Breyting á deiliskipulagi „Kvistalands 26“

Breyting á deiliskipulagi "Kvistalands 26"

Varðar: Deiliskipulagsbreyting lóðar nr. 26 við Kvistaland / ATHUGASEMDIR OG SVÖR

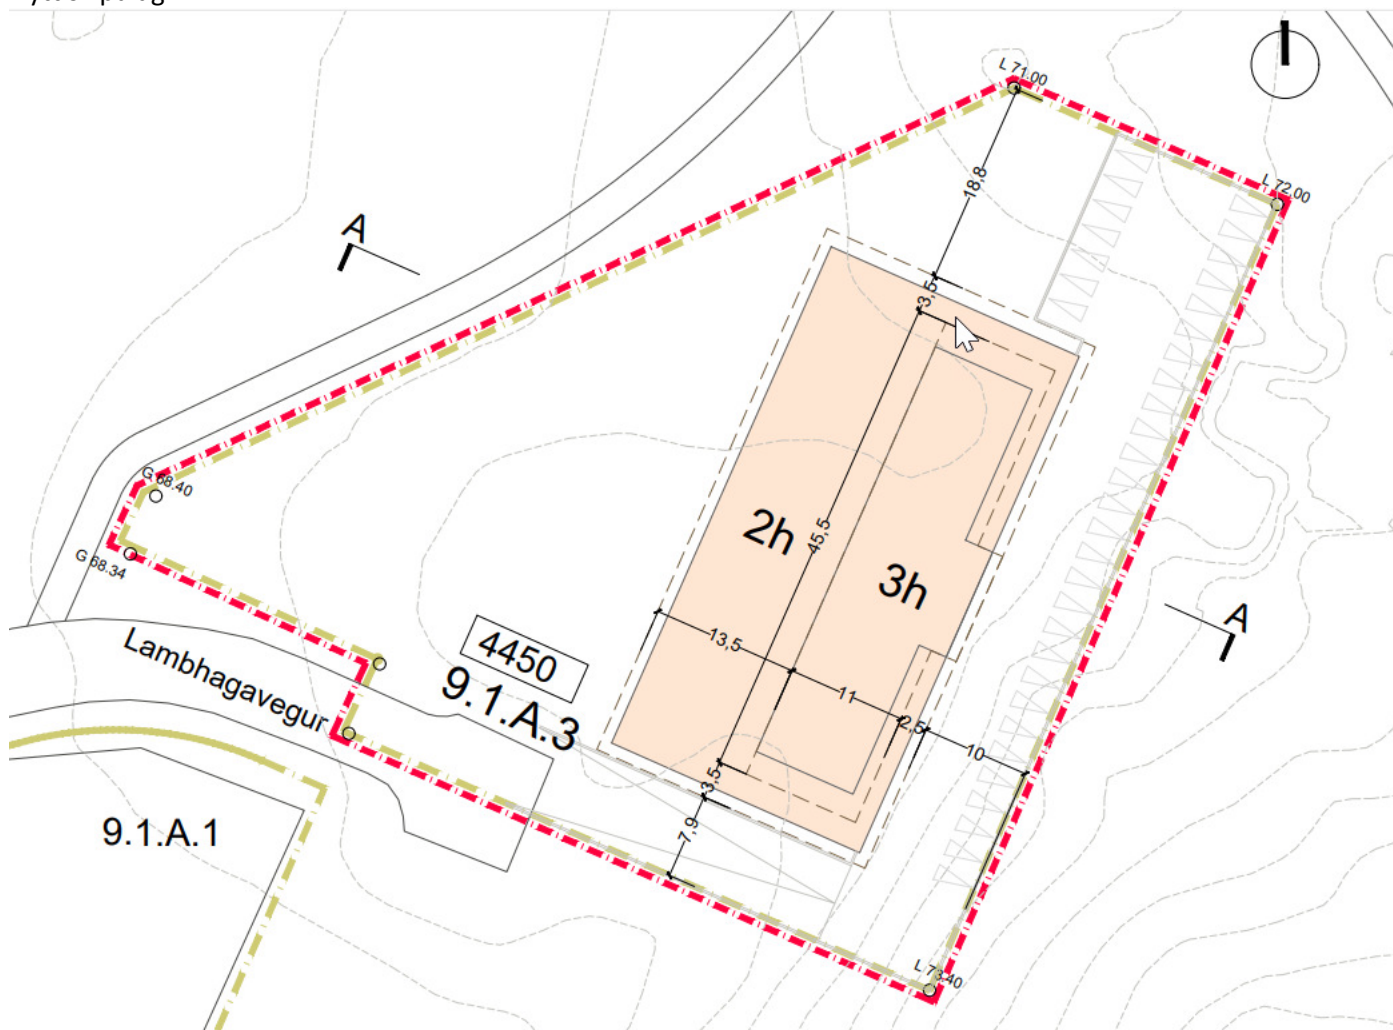
Veitur hafa kynnt sér breytingar á deiliskipulagi Lambhagavegs 10 og vilja koma eftirfarandi ósk á framfæri:

Deiliskipulagsbreytingin gerir ráð fyrir að byggingarreitur minnkar lítillega og færist til innan lóðar, hæð byggingar hækkar úr 8 m í 11 m auk þess að heimilt er að reisa léttu inndregna hæð á hluta byggingar.

Veitur óska eftir að fá lagnakvöð þar sem lagnir fara inn á lóð. Lagnir í götu koma til með að lenda innan lóðar samkvæmt nýju skipulagi.

Veitur hafa einnig kynnt sér breytingar á deiliskipulagi Kvistalands 26 og vilja koma eftirfarandi ósk á framfæri:

Deiliskipulagsbreytingin felst í því að afmarkað svæði suður af Kvistalandi 26 er tekið út úr deiliskipulagsáætluninni og fært undir breytingu á deiliskipulagi Kvistalands 26. Veitur eru með kvaðir á núverandi lóð Kvistalands 26. Veitur óska eftir að fá lagnakvöð áfram yfir á næstu lóð sem kemur til með að tengjast Kvistalandi 26 þar sem lagnir fara inn á lóð. Sjá nánar: <http://arpgis-s-5.or.is/lukor/?x=360298.66975700605&y=404928.090551181&z=9&visiblelayers=0,341,645,646,5,6,14&gl=1654871369967>

Svar: Fallist er á athugasemd og uppdráttur lagfærður

2. Frá samþykktu deiliskipulagi frá 13.maí 2019 er snið A-A þannig:

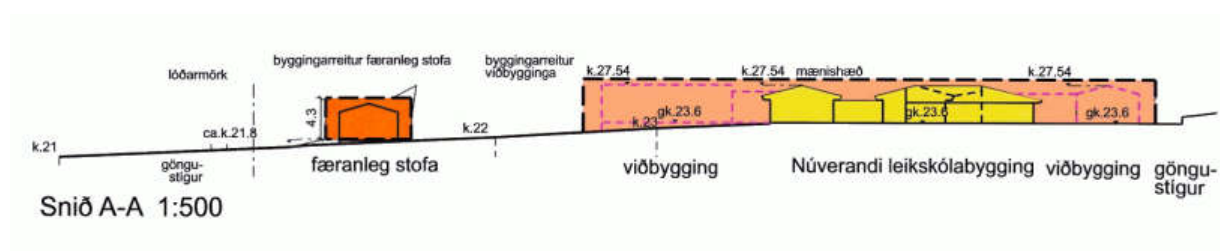
Hér er hæsta mænishæð 27,54 og gk. 23,6 – og útfra þessu deiliskipulagi var reist ný bygging á síðasta ári sem er merkt „viðbygging“ á þessu sniði.

1. Eins og sést á samþykktu deiliskipulagi, sem og tillögum um breytingu, er gert ráð fyrir að eldri mænishæð verði aldrei hærri en 27,54, þó verið sé að kynna hækkun í nýrri tillögu. Nú hefur verið reist viðbygging. Sú bygging virðist hafa verið sett herra en gildandi deildiskipulag leyfir m.v. ofangreindar sneiðmyndir, þannig að lóðin hefur verið hækkuð um allt að 1.2 metra og því standa þessar byggingar nú herra en leyfilegt er og herra en eldri byggingar. Sjá myndir:

Þá má sjá á tillögum um breytingu að viðbyggingin er alltaf sett í snið miðað við eldri mænishæð eða 27,54 – þó verið sé að gera tillögu um hækkun eldri húsa.

Svar: Gólfkóti viðbyggingar er hinn sami og gólfkóti leikskóla. Land í Fossvogi hefur sigið töluvert og því hefur lóð verkið hækkuð sem því nemur. Því kann að virðast sem byggingar standi herra en leyfilegt er.

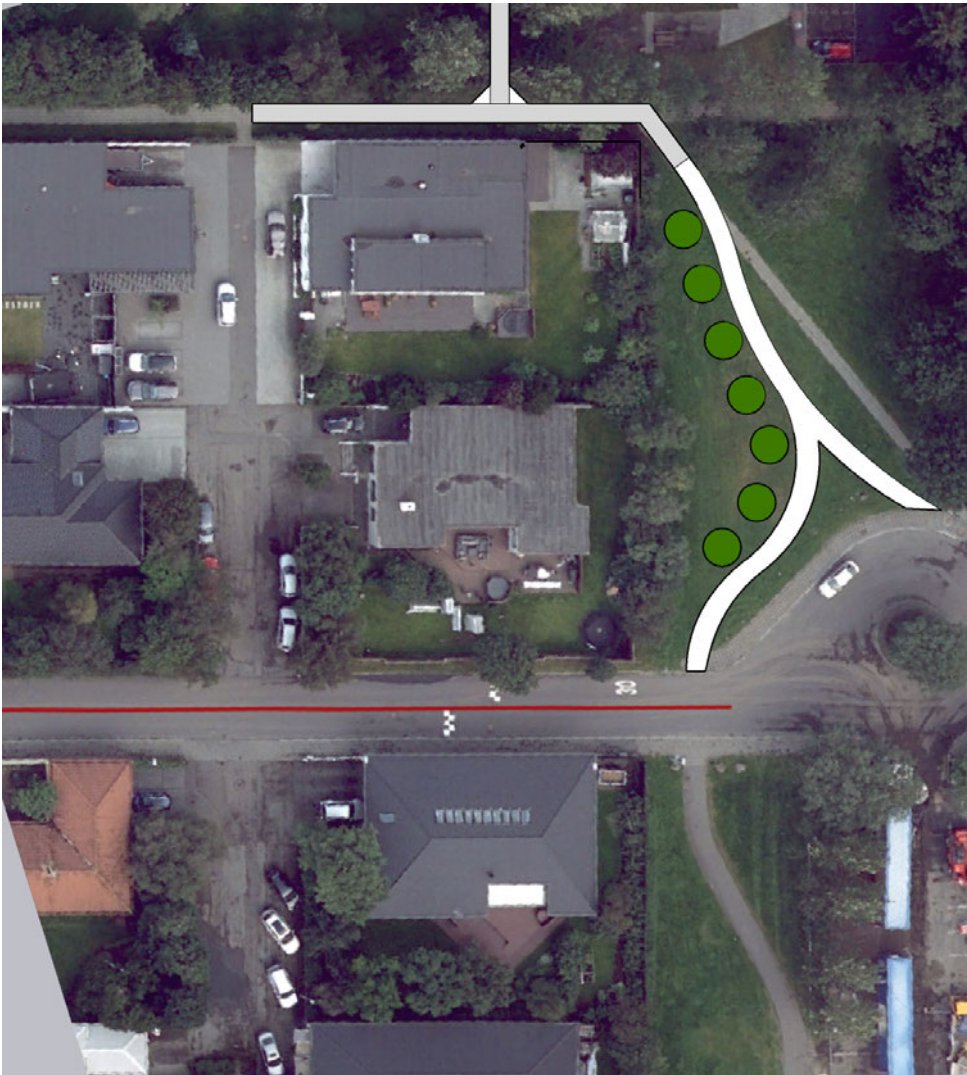
Því leggjum við til að beygjan á nýja stígnum verði höfð bogadregin en ekki hornrétt. Á myndum hér að ofan má sjá skemmdir á norðurvegg Haðalands 21 eftir snjóruðningstæki á liðnum vetri. Á hverjum vetri hefur þurft að gera við skemmdir.

Myndir 2 - 4 sýna núverandi NA horn lóðar Haðalands 21 og hornlegu núverandi stíga sem er ekki 90° og hefur gengið hingað til án skemmda. Því er mikilvægt að halda þessu horni svipuðu og alls ekki hafa beygjuna þar krappari en nú er.

- Til að skapa betra rými fyrir nýja stíginn, mætti breyta lögun fyrirhugaðs útikennslusvæði leikskólans. Um leið yrði það stækkað til suðurs (um 95 m²). (Hvítur stígur er breyting á núverandi stígum, gráir eru núverandi).

Svar: Þökkum fyrir ábendinguna. Fallist er á athugasemdirnar og göngustígur færður nær lóðamörkum áformaðs útikennslusvæðis og þess gætt að mót göngustíga taki mið af umferð snjóruðningstækja.

2. Frá samþykktu deiliskipulagi frá 13.mái 2019 er snið A-A þannig:

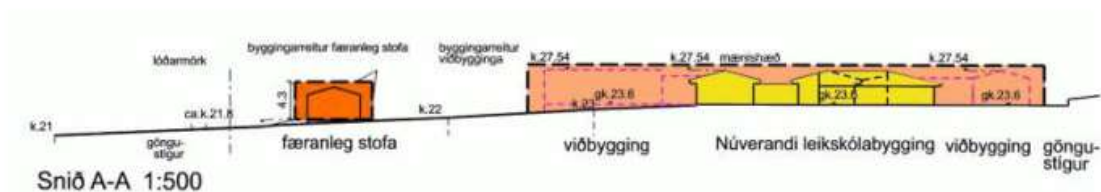
1. Eins og sést á samþykktu deiliskipulagi, sem og tillögum um breytingu, er gert ráð fyrir að eldri mænishæð verði aldrei hærri en 27,54, þó verið sé að kynna hækkun í nýrri tillögu. Nú hefur verið reist viðbygging. Sú bygging virðist hafa verið sett herra en gildandi deiliskipulag leyfir m.v. ofangreindar sneiðmyndir, þannig að lóðin hefur verið hækkuð um allt að 1.2 metra og því standa þessar byggingar nú herra en leyfilegt er og herra en eldri byggingar. Sjá myndir:

Þá má sjá á tillögum um breytingu að viðbyggingin er alltaf sett í snið miðað við eldri mænishæð eða 27,54 – þó verið sé að gera tillögu um hækkun eldri húsa.

- 2.2 2. Miðað við sneiðmyndir sem kynntar hafa verið og eru samþykktar í núverandi deiliskipulagi, ásamt sjónrænu mati, þá er það okkar mat að ekki hafi verið farið eftir gildandi deiliskipulagi þegar nýjar viðbyggingar voru reistar við núverandi byggingu leikskólans enda eru þær hærri en núverandi/eldri byggingar sem hafa eingöngu leyfilega mænishæð 27,54. Mót mælum við því þeirri framkvæmd enda virðist hún vera á skjön við samþykkt deiliskipulag.

Svar: Á aðaluppdráttum viðbyggingar kemur fram að hæðarkóti mænis er 27,835. Það er því rétt athugað að hæð viðbyggingar er 29,3 cm hærri en heimilt er skv. gildandi deiliskipulagi. Hafa ber í huga að byggingarleyfi fyrir umræddri viðbyggingu miðaði við að staðsetja færanlegar kennslustofur á lóðinni til ótilgreinds tíma. Í tillögu að breytingu á deiliskipulagi er ný mænishæð 29,0 m yfir sjávarmáli. Nái tillaga fram að ganga mun viðbygging vera innan marka verði ákveðið að hún verði til lengri tíma.

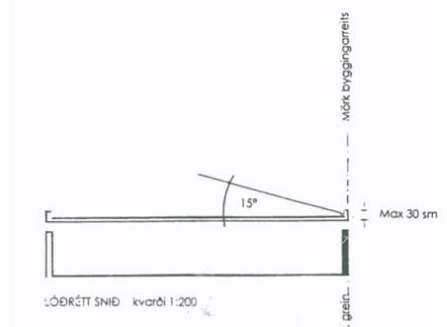
- 2.4 4. Er fyrirhuguð hækkun á mænishæð, innan þeirra marka sem leyfilegt er að þök húsa í Fossvogi halli, þ.e.a.s. að halli þaka verði alltaf innan 15 gráða frá útvegg? Ef svo er – hvernig hækka húsin um 1,56 m án þess að halli á þaki er aukinn? Þ.e. hvernig getur mænishæð hækkað úr 27,54 í 29,00 án þess að það verði aukinn halli á þaki?

Svar: Eins og fram kemur í svari verkefnisstjóra í tölvupósti til spyrjanda er í áætlun fyrir breytingar á einbýlishúsum í Fossvogi frá 1999 stuðst við kennisnið sem sýnir 15° þakhalla frá útvegg húss. Þessi áætlun nær ekki til annarra húsa en einbýlishúsa.
